INFORME DE CONTROL ESPECÍFICO N° 023-2023-2-2982-SCE

SERVICIO DE CONTROL ESPECÍFICO A HECHOS CON PRESUNTA IRREGULARIDAD
MUNICIPALIDAD PROVINCIAL DE TOCACHE
TOCACHE – TOCACHE – SAN MARTÍN

"CREACIÓN DEL LOCAL DE USOS MÚLTIPLES EN EL CENTRO POBLADO DE JOSÉ CARLOS MARIÁTEGUI DEL DISTRITO DE TOCACHE - PROVINCIA DE TOCACHE - DEPARTAMENTO DE SAN MARTÍN"

b) Según el plano lámina E-04 - Partida 01.05.06.01 Tijerales metálicos

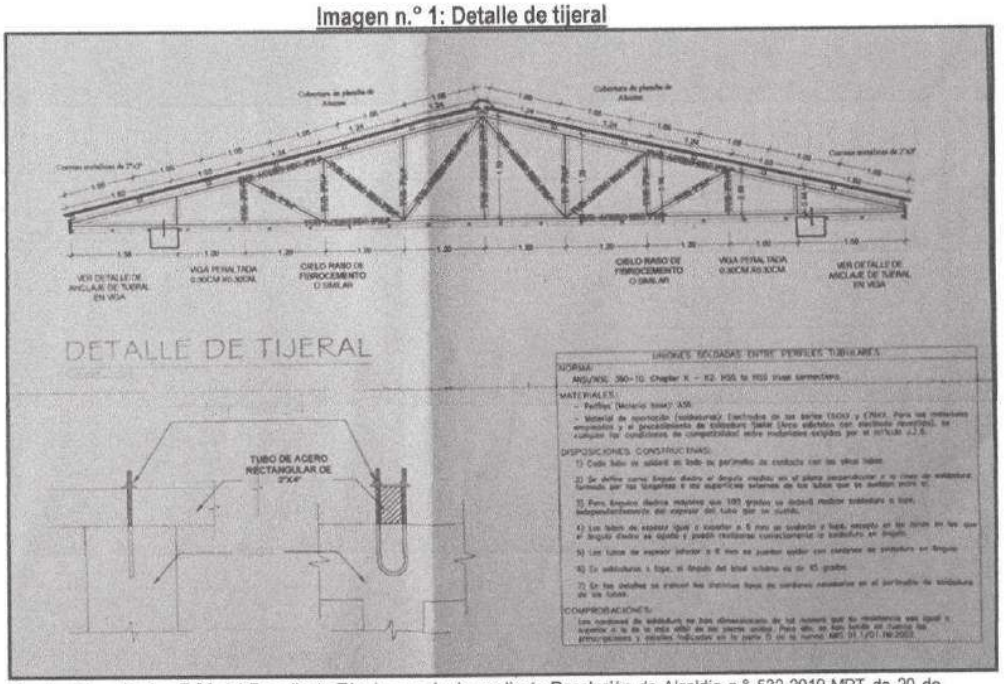
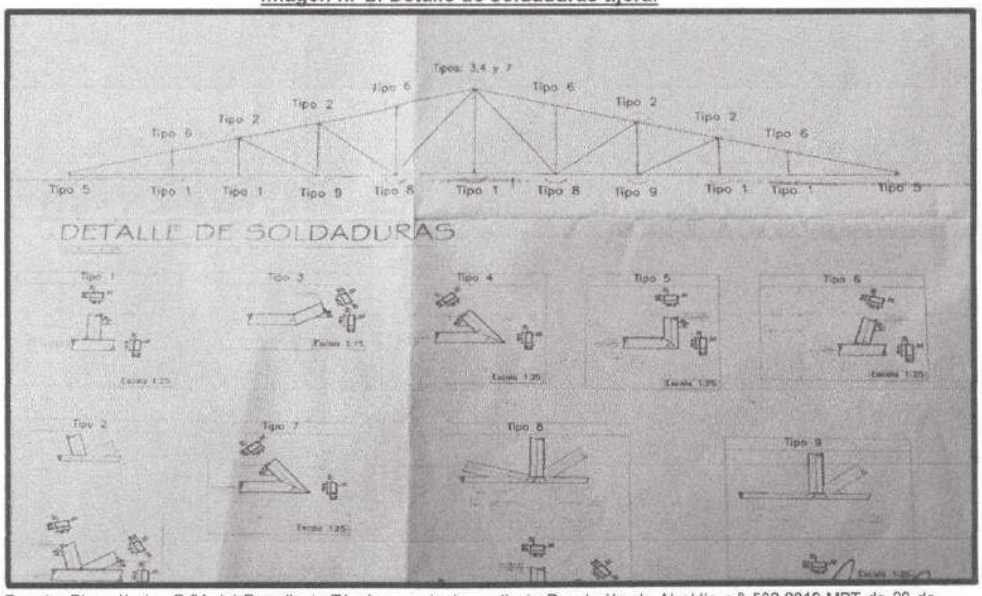
De la visita de inspección realizada el 28 de febrero de 2023, se verificó que la estructura del tijeral metálico no tiene las dimensiones de 2"x4" establecido en las especificaciones técnicas y plano lámina E-04 sino que tiene dimensiones de 2"x2", asimismo el diseño no corresponde con el detalle de soldaduras *con electrodos especificada para cada tipo de* unión de los tubos de acero y la estructura que forma un solo elemento no corresponde a lo diseñado, tal como se muestra:

Imagen n.°3: Detalle de tijeral del plano de replanteo E-04

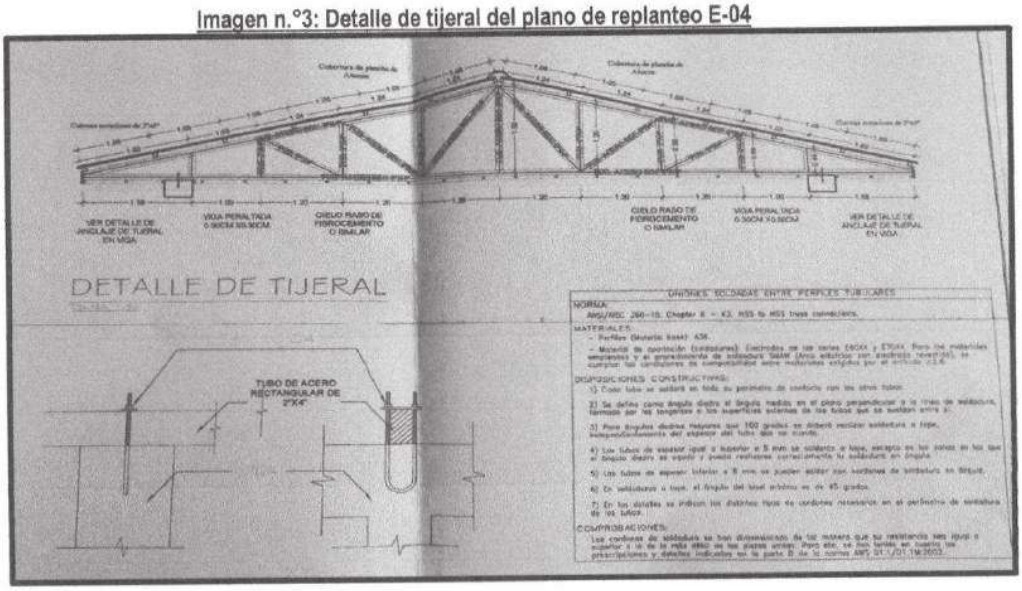
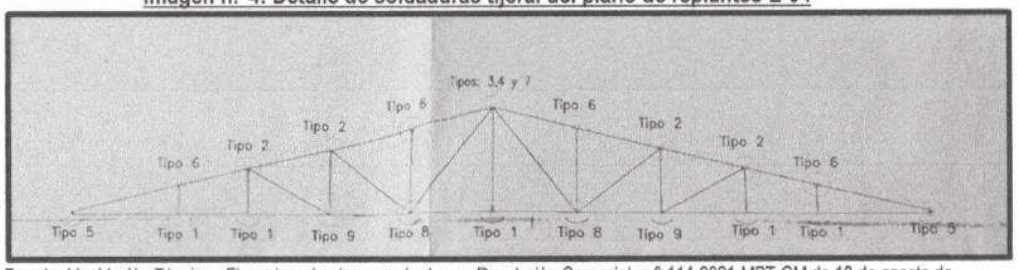
De las imágenes n.os 3 y 4, se muestra el diseño de los tijerales del plano de replanteo adjuntado a la Liquidación Técnica Financiera, donde se verificó que no se adjunta el nuevo diseño con variaciones en el diseño, dimensiones y medidas, tal como lo solicita la subgerencia y lo aprueba el supervisor de obra, además en su metrado se valorizó por el mismo monto presupuestado en el expediente técnico. **(Apéndice n.° 15)**

b) Según el plano lámina E-04 - Partida 01.05.06.03: Correas metálicas tipo I

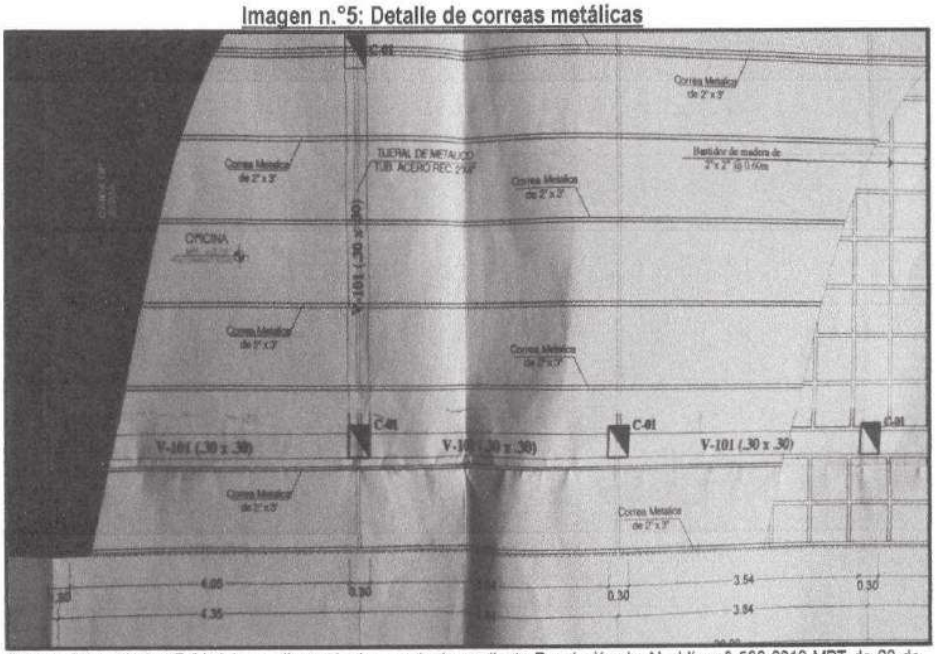
De la visita de inspección realizada el 28 de febrero de 2023, se verificó que las correas metálicas no tienen las dimensiones de 2"x3" establecido en el plano lámina E-04, sino que tiene dimensiones de 2"x2"; asimismo no se hicieron las soldaduras conforme las especificaciones técnicas que establecen para la soldadura deberá emplearse electrodos de la serie E60 que cumplan con las especificaciones ASTM-A233.

Cabe señalar que no hubo modificaciones que justifiquen la ejecución distinta a las especificaciones técnicas y plano lámina E-04

Imagen n.°6: Plano de Planta arquitectura del Salón de Usos Múltiples – lámina A-01

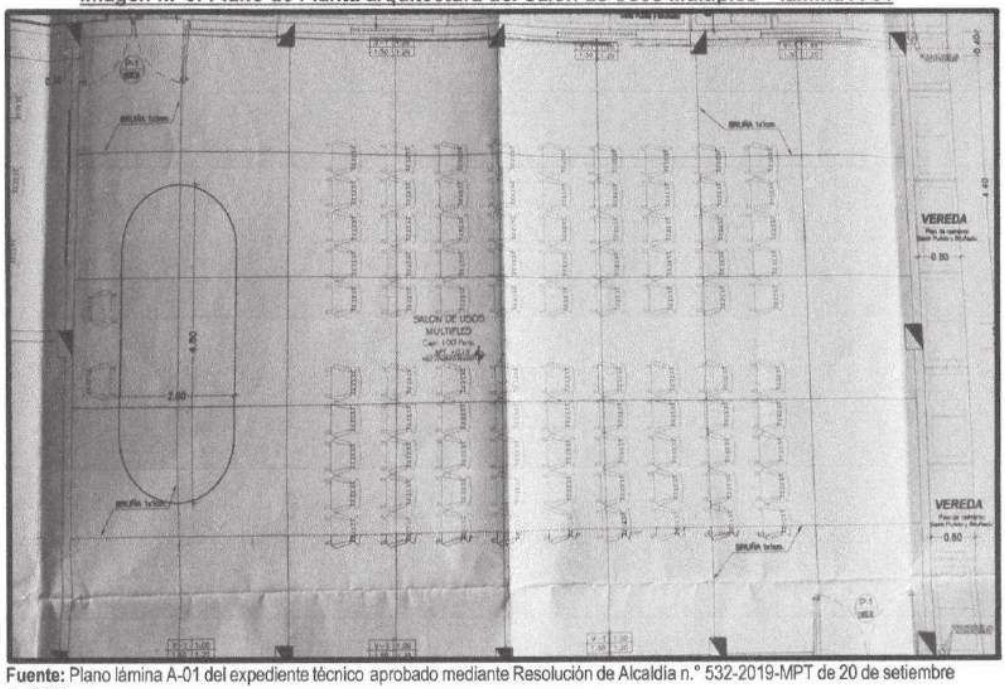
Al respecto, se verificó que la partida 02.02.06. Bruñas E= 1x1cm correspondiente al piso tiene 7 bruñas verticales de 9.85 m y 4 bruñas Horizontales de 15.20 m consideradas en la planilla de metrados, tal como se muestra en la imagen n.° 7:

De la inspección realizada el 28 de febrero, se verificó que no se hizo el bruñado conforme lo especificado en el plano lámina A-01 con 7 bruñas verticales de 9.85 m y 4 bruñas Horizontales de 15.20 m ya que se realizaron solo 3 bruñas horizontales y una bruña vertical las cuales tienen un acabado no adecuado en su superficie tal como se muestra en las siguientes fotografías.

Imagen n.°8: Plano de Planta arquitectura

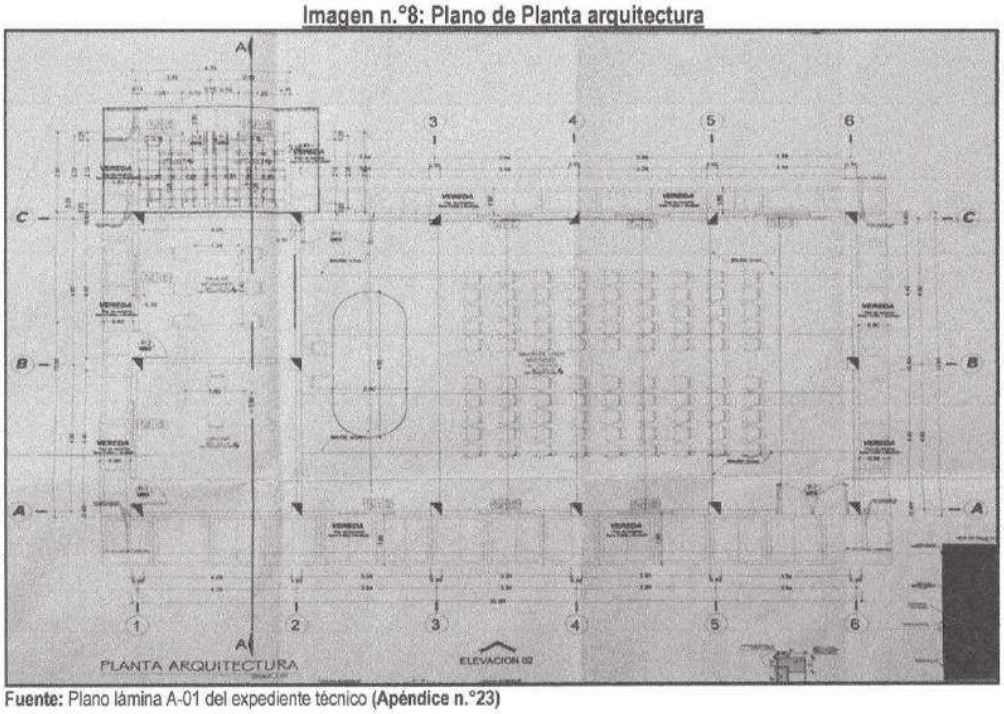
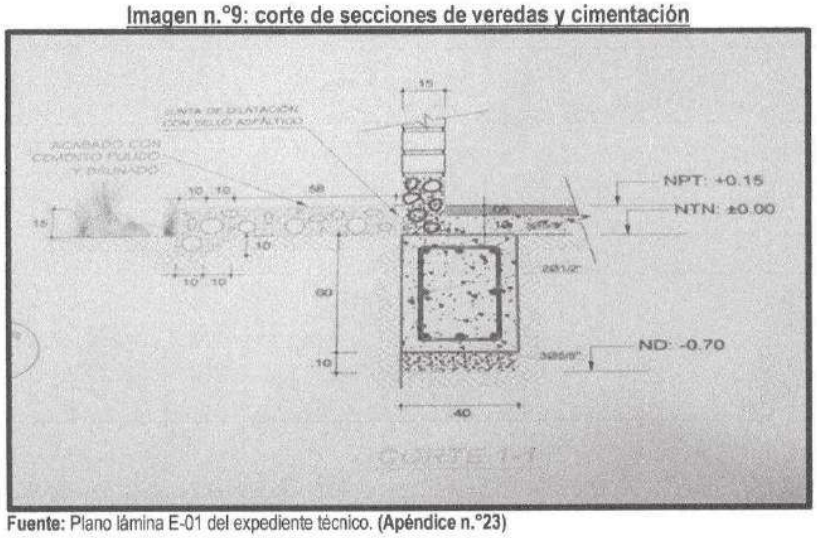
De lo verificado en obra las veredas de concreto presentan grietas y fisuras debido a la falta de juntas de dilatación ya que se hizo un solo vaciado y no por paños como lo especifica en el metrado de la partida 02.04.02.02 "encofrado y desencofrado", además del deficiente proceso constructivo ya que se encuentran desniveladas y pésimo acabado. Asimismo, se dejó tres (3) espacios para jardinería de 0.40 x 1.47 aprox. que no estaba contemplado en los planos tal como se evidencia en las fotografías.

Al respecto se verificó que en las veredas no se ejecutaron las juntas de dilatación y juntas de construcción que en las especificaciones técnicas y plano de la lámina A-01 **(Apéndice n.° 23)** se establece, sino que se hizo tipo un solo vaciado incluyendo tres (3) espacios para jardinería que no estaba considerado, cabe mencionar que no hubo modificaciones o deductivos presentados que justifiquen la ejecución distinta a las especificaciones técnicas y plano lámina A-01. Sin embargo, se aprobaron y dieron conformidad a los trabajos realizados de acuerdo al metrado y presupuesto del expediente técnico contractual, además que a la fecha las veredas presentan grietas y fisuras, desnivel y deficiente acabado del bruñado en su superficie.

b) Según el plano lámina S-01 - partida 03.04.05. Sistema de humedal

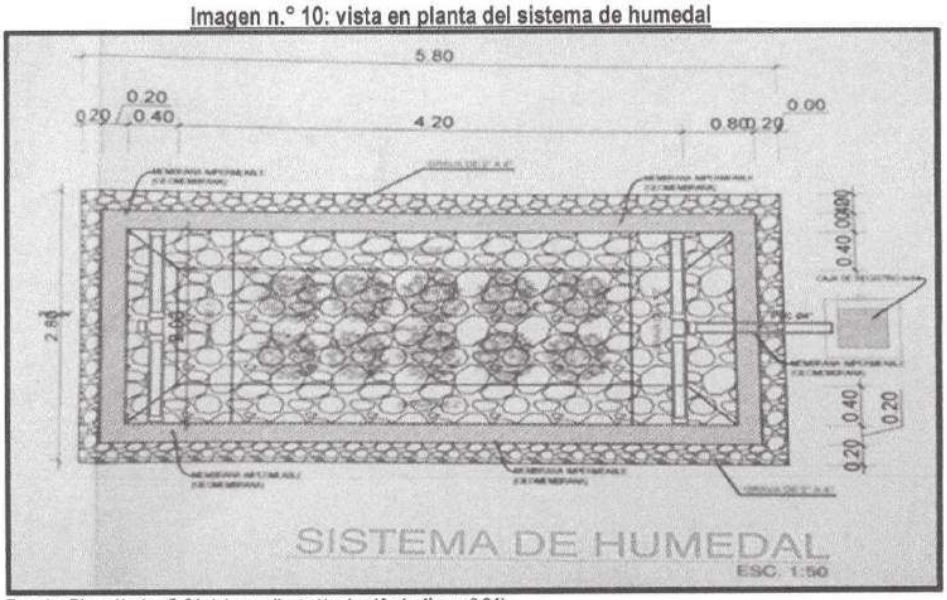
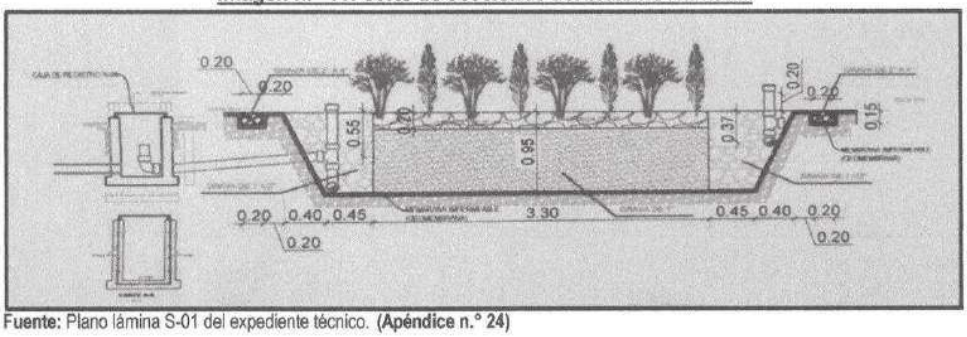
De la inspección al sistema de humedal se encontró una tubería de ventilación saliente de 4", asimismo se procedió a excavar 40 cm aproximadamente alrededor para corroborar si se hizo la ejecución con los accesorios y componentes (gravas) acorde las especificaciones técnicas y plano (Lámina S-01), verificándose que se realizó la instalación distinta a lo establecido ya que solo se encontró tierra mezclada con gravas de 2", asimismo no se logró encontrar la membrana impermeable con gravas de diferentes tamaños de 2" a 4", 2", 1 ½" y de 1", así como también la caja de registro n.° 04, tal como se muestra:

Al respecto de lo verificado y corroborado con las especificaciones técnicas y plano de la lámina S-01, se evidencia que se aprobaron y dieron conformidad a partidas ejecutadas de manera distinta al Expediente Técnico Contractual, por lo que no cumpliría su función de dar tratamiento a las aguas residuales, ya que no se hizo la correcta instalación con los accesorios y componentes requeridos para su correcto funcionamiento.
